საექსპერტო დასკვნა

მრავალბინიანი საცხოვრებელი კომპლექსის პროექტი

ქ,თბილისი, ზვიად გამსახურდიას სანაპირო #12;ქ.თბილისი, ქუჩა საქანელა

- პროექტის ავტორი..... **LSG SOLUTIONS**
- ექსპერტი..... ვ. გულიაშვილი

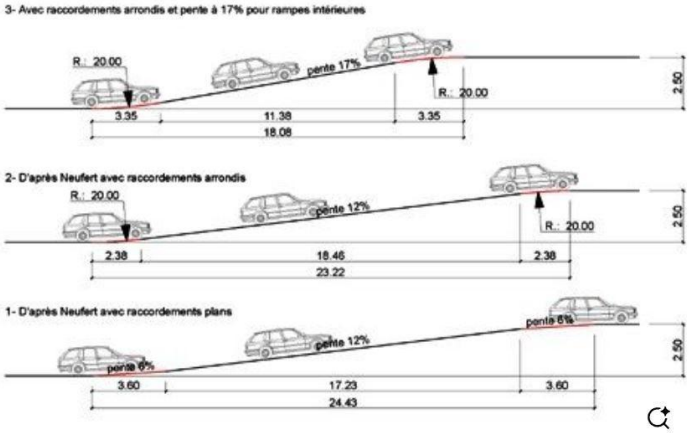
- გარდამავალ არეალებს შორის საავტომობილო პანდუსის დახრის პროცენტულობა განსაზღვრულია არაუმეტეს 16%-ით. იხილეთ განმარტებაზე თანდართული საავტომობილო პანდუსის დეტალიზაცია.

- რაც შეეხება აღნიშნულ ქვეთავში მითითებულ წრიული პანდუსის რადიუსთან დაკავშირებულ საკითხს, 20 მეტრიანი რადიუსის მოწყობის ვალდებულება ჩნდება საავტომობილო გზის ან პანდუსის თარაზულ სავალ ზედაპირზე წრიული გადასვლისას, რათა არ მოხდეს ავტომობილის გადაადგილებისას მისი დაზიანება. აღნიშნულის გრაფიკული ვიზუალიზაცია დაახლოებით ასე გამოიყურება:

მსგავსი წრიული გარდამავლობის გადაწყვეტა წარმოდგენილი დოკუმენტაციით არაა განსაზღვრული, შესაბამისად არც 20 მეტრიანი რადიუსის უზრუნველყოფის საკითხი ვალდებულება ჩნდება.

- პროექტის კორექტირების შედეგად გამოვლინდა დამატებითი გარემოება, კერძოდ, პანდუსის სიგანის გაზრდა 4.5 მ-მდე განხორციელდა არა მოქმედი საკანონმდებლო მოთხოვნების დაკმაყოფილების მიზნით, არამედ გაუმჯობესებული ვიზუალური აღქმისა და ფუნქციური გამოყენებადობის უზრუნველსაყოფად.
  ამასთან, უნდა აღინიშნოს, რომ პანდუსის ყველაზე ვიწრო მონაკვეთში 3.5 მ შიდა მოხვევის რადიუსის სრულად უზრუნველყოფა ვერ ხერხდება. თუმცა აღნიშნული გარემოება არ წარმოადგენს წესებთან შეუსაბამობას, ვინაიდან წესების 406-ით განსაზღვრულ მინიმალური სიგანის (3.5 მ) ფარგლებში სრულად დაკმაყოფილებულია ყველა მოქმედი მოთხოვნა, მათ შორის უზრუნველყოფილია შესაბამისი მინიმალური მოხვევის რადიუსი.
  შესაბამისად, პანდუსის სიგანის გაზრდით მიღებული დამატებითი სივრცე განიხილება როგორც ნებაყოფლობითი გაუმჯობესება, რომელიც სცილდება კოდით განსაზღვრულ სავალდებულო მინიმუმებს და, შესაბამისად, არ ექვემდებარება დამატებით რეგულირებას მინიმალური მოთხოვნების მიღმა.
